## ESTUDIO DE IMPACTO AMBIENTAL, Cat. II

### PRIMERAS ACLARACIONES

**DEIA-DEEIA-AC-0139-1307-2023, de 13 de julio de 2023**

**“CAMPO REAL”**

CÓDIGO:  
CODE: 2021-01-ARQ-01-R0

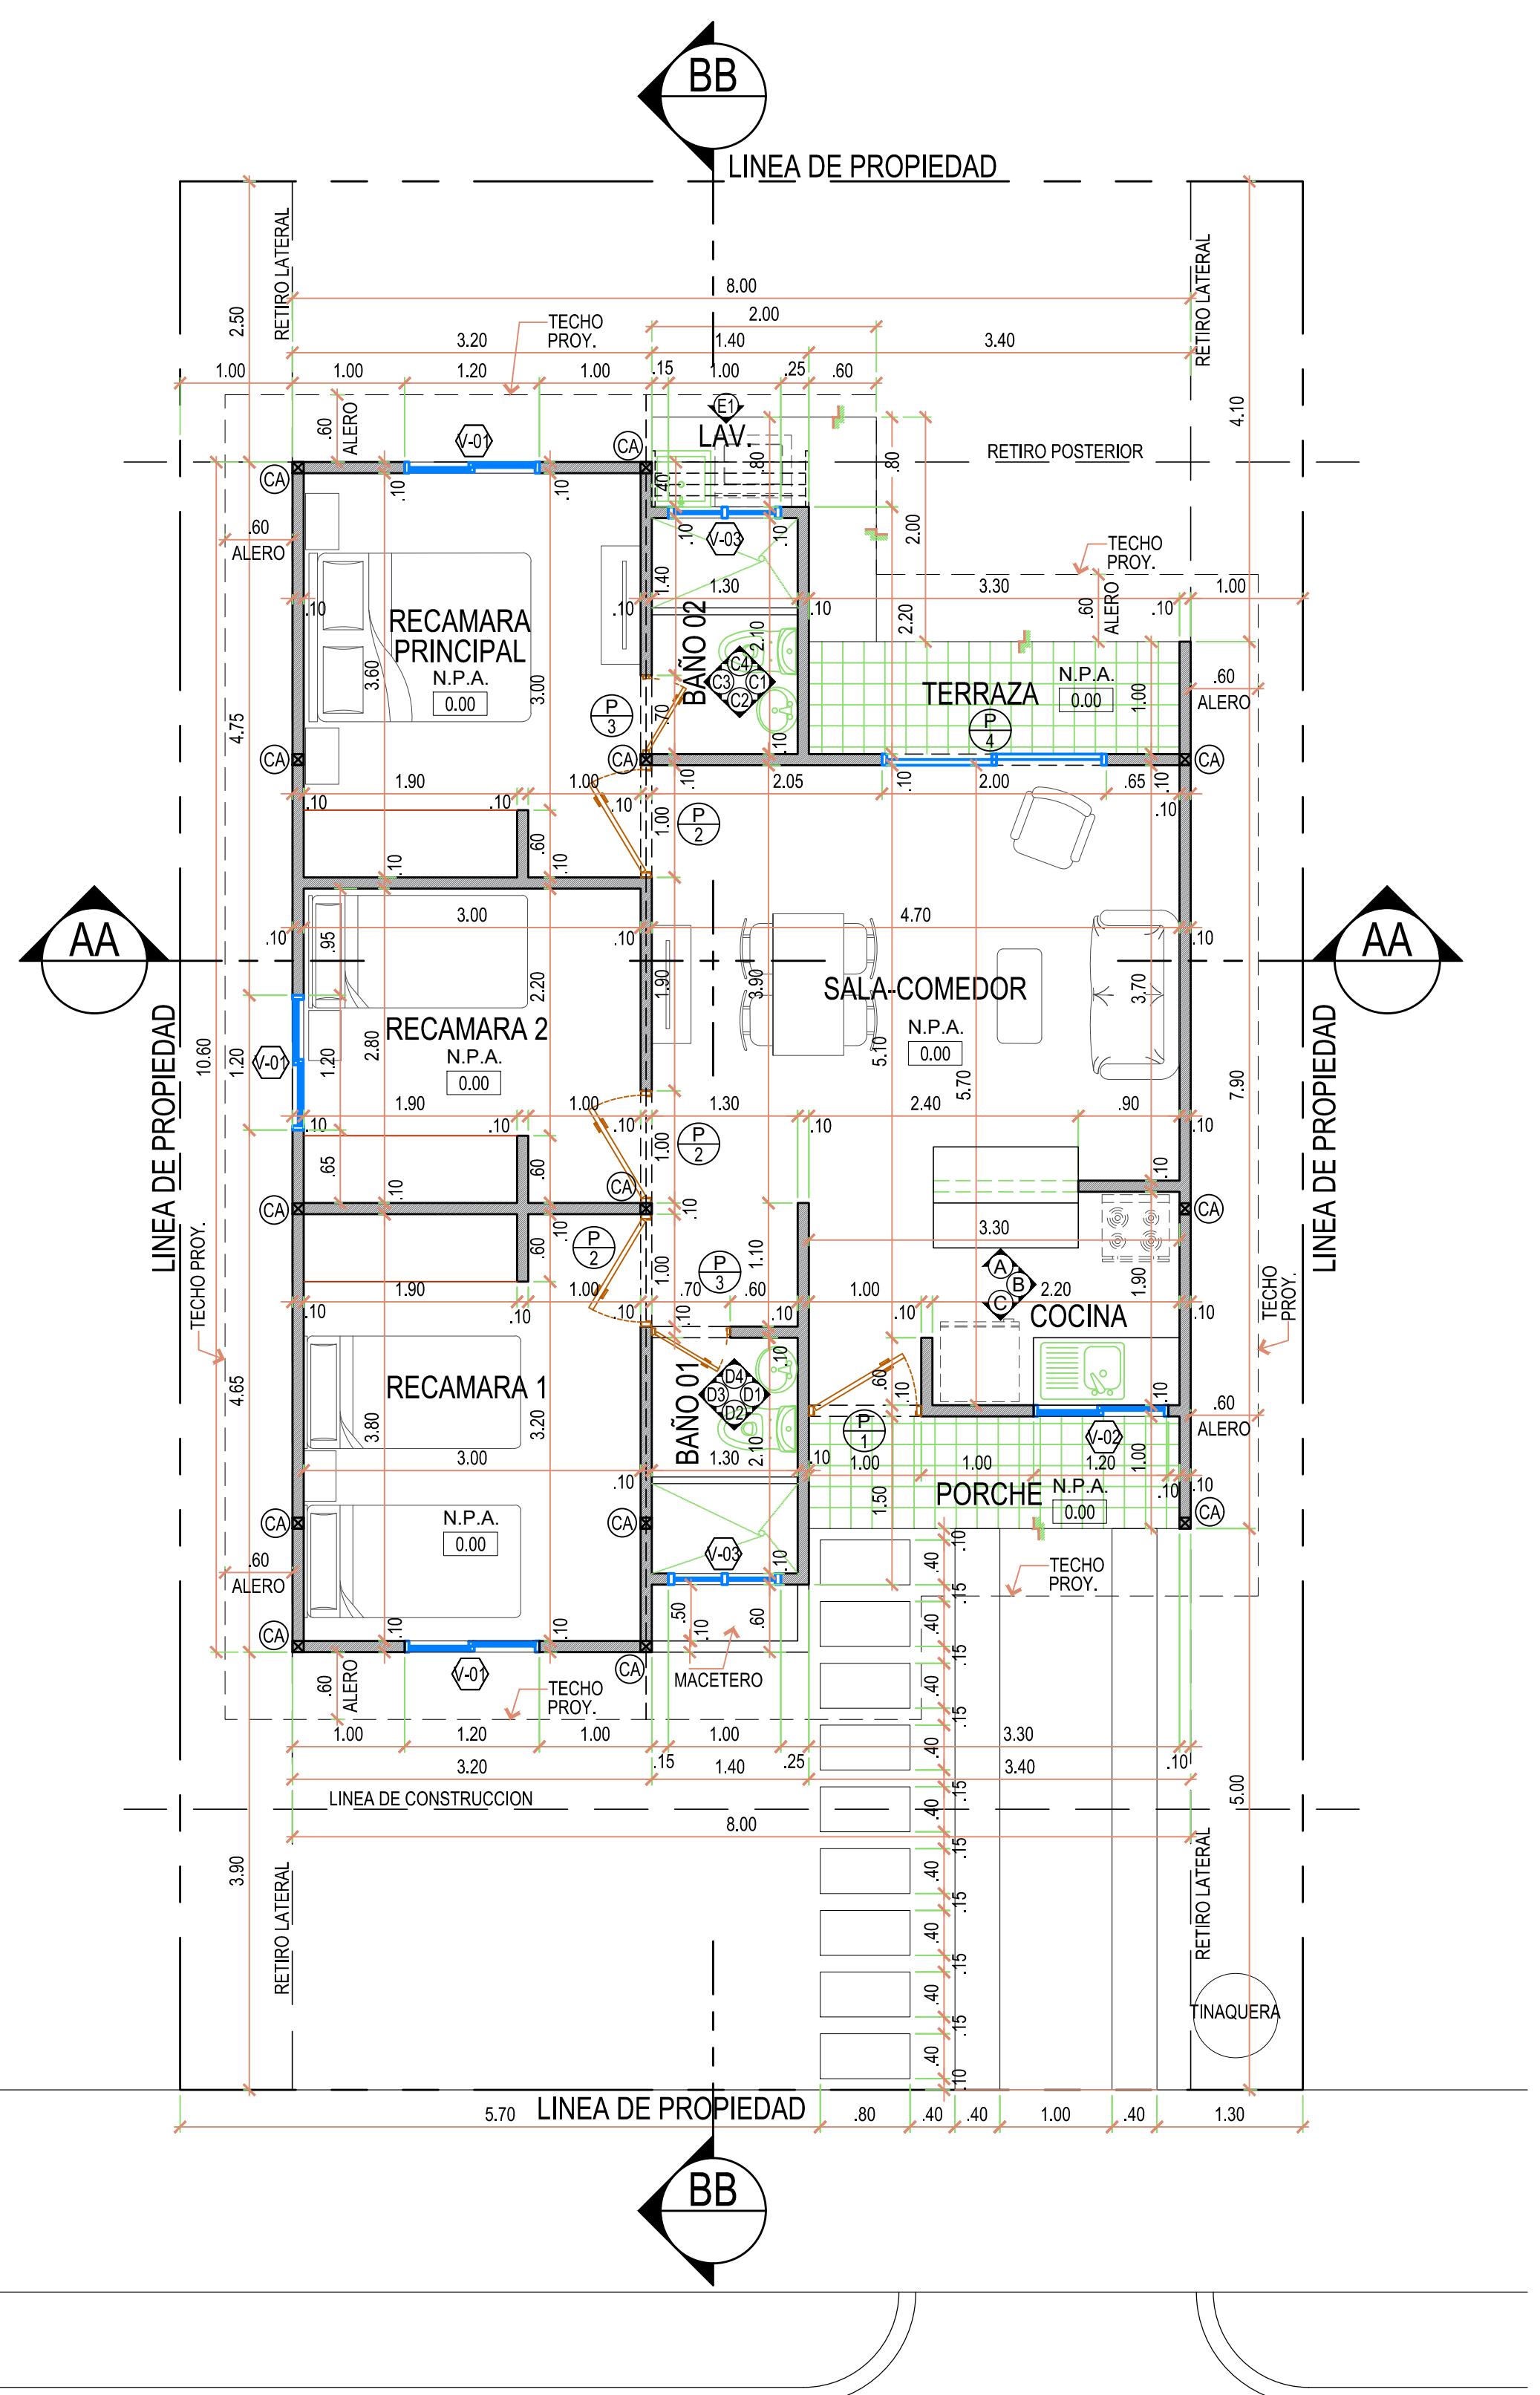
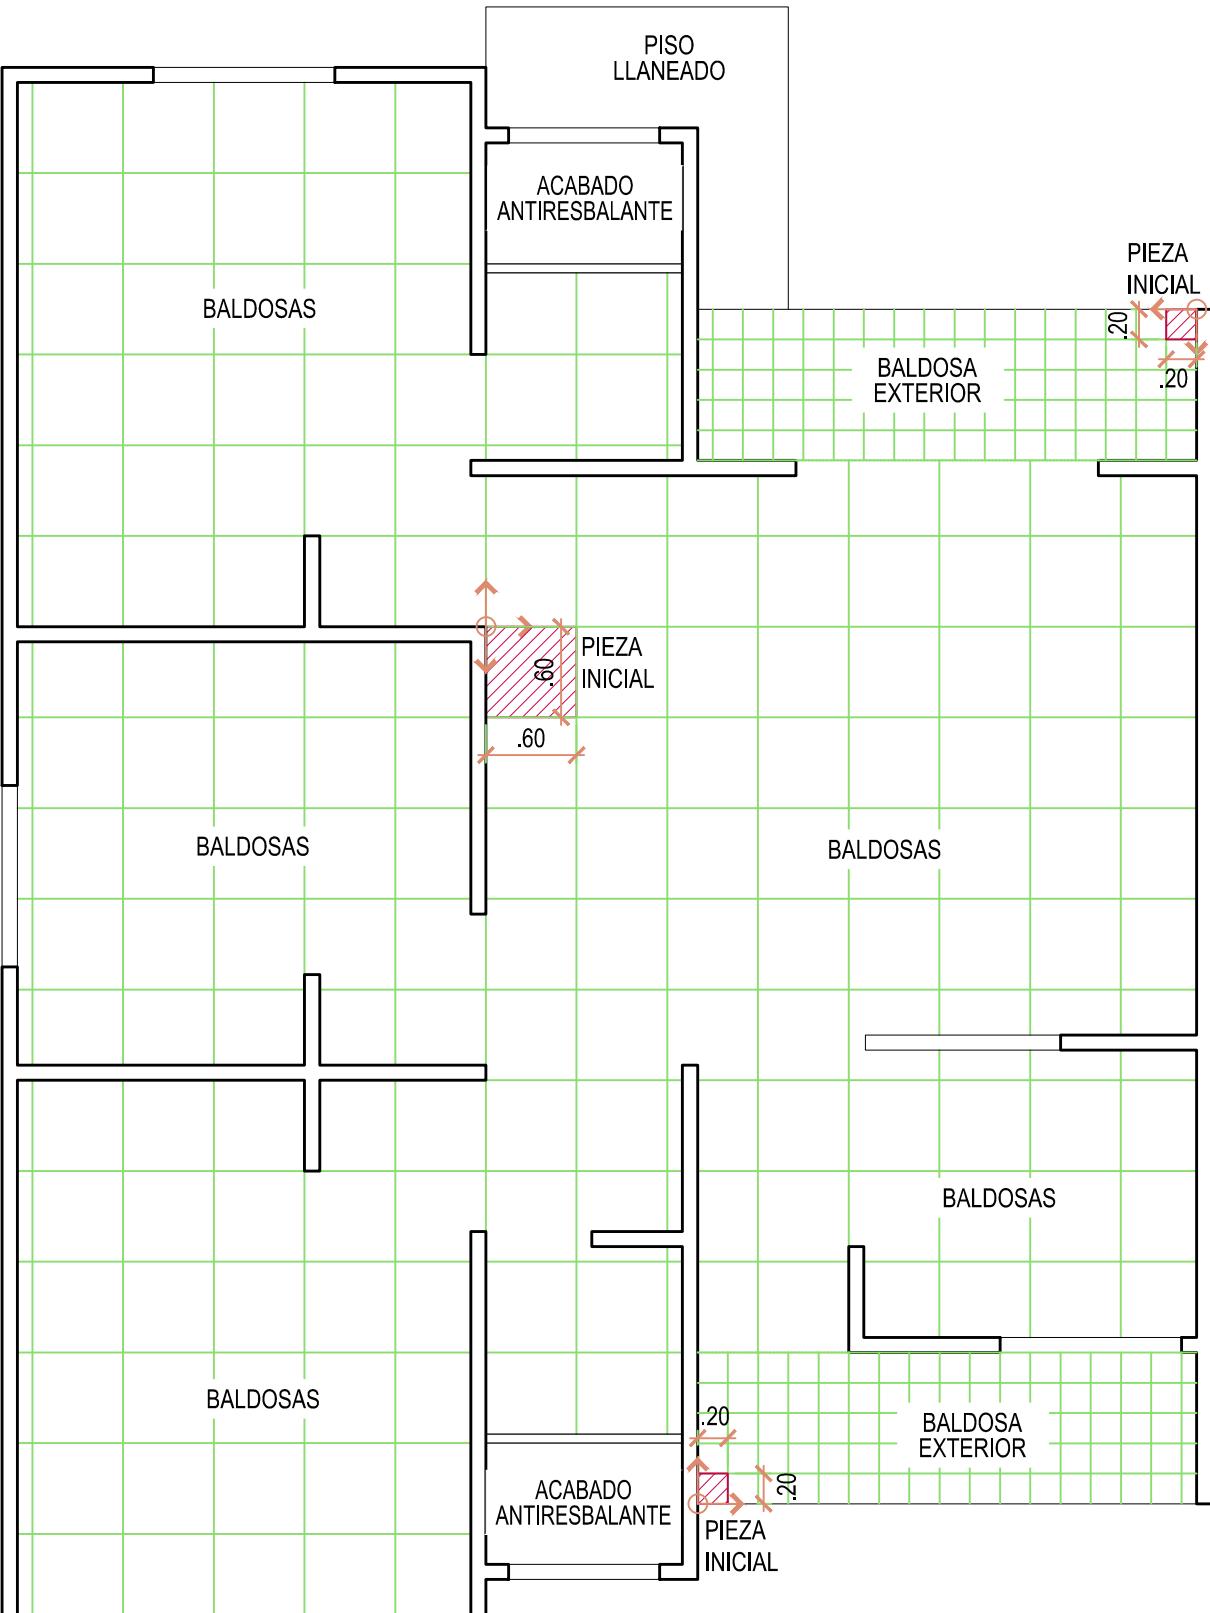
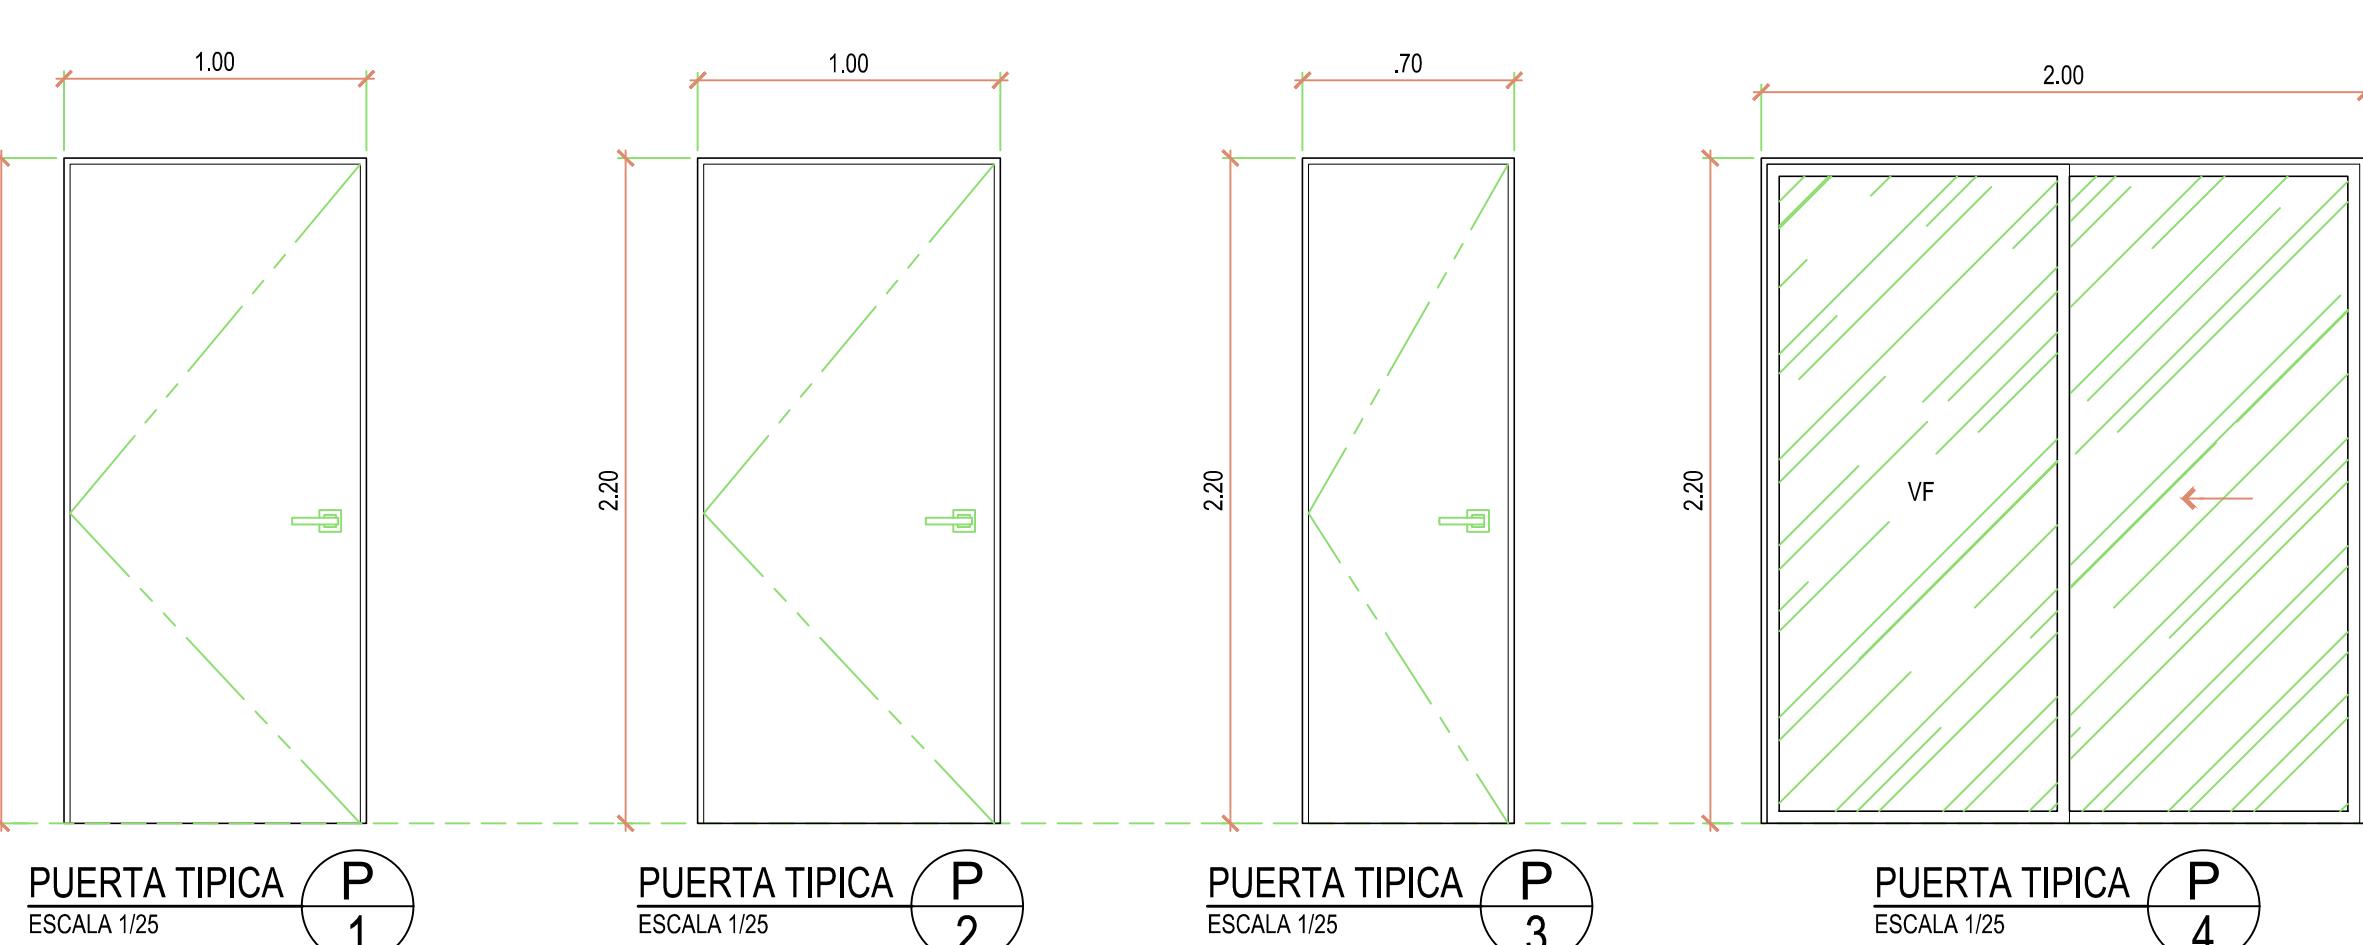
- **Observación 11:** En el EsIA presentado el promotor deberá indicar las superficies y el área de construcción con la que contará cada lote y presentar detalles de las casas a construir mediante planos.

Se adjunta planos con el diseño de las viviendas
